**3. Änderung des Bebauungsplanes "Hohe Raine"**

| GEMEINDE | HALDENWANG | | |
| GEBIET | 3. ÄNDERUNG DES BEBAUUNGSPLANES "HOHE RAINE" | | |

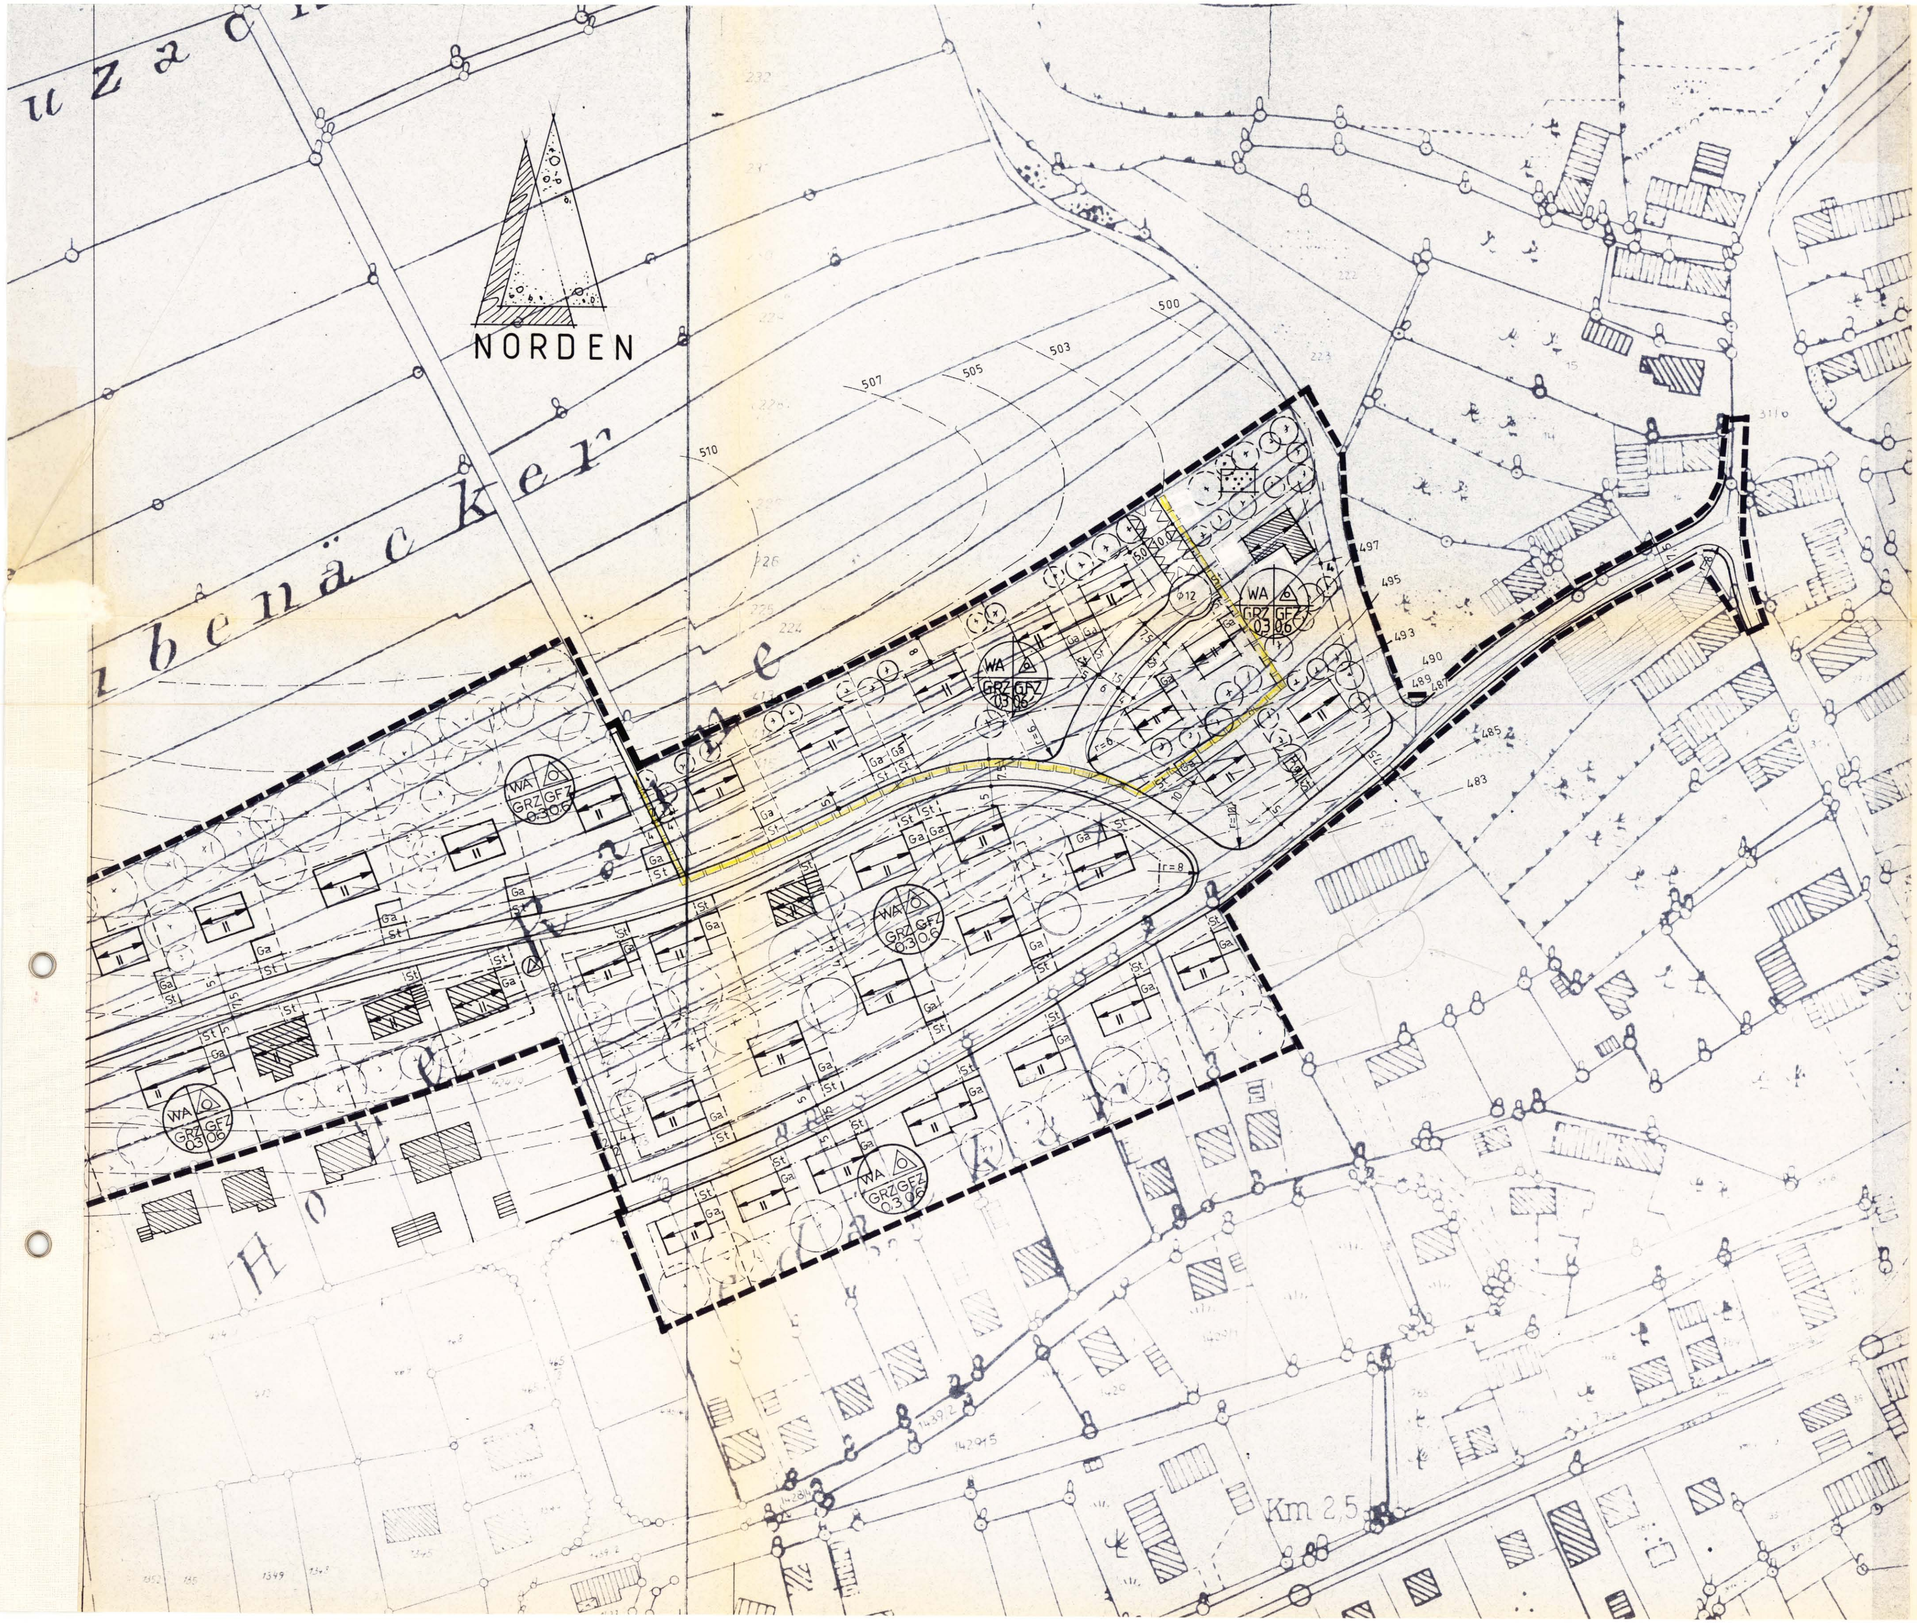
2.1 Die Stichstraßenerschließung im nordöstlichen Bereich des Baugebietes wird von 6,5m auf 7,5m, mit einseitigem südl. verlaufendem Gehweg verbreitert und endet in einer Wendeplatte von 12,00 Ø.

2.2 Die vorgeschl. Grundstücksaufteilung im Änderungsbereich wurde von 4 auf 5 Bauplätze vorgesehen.
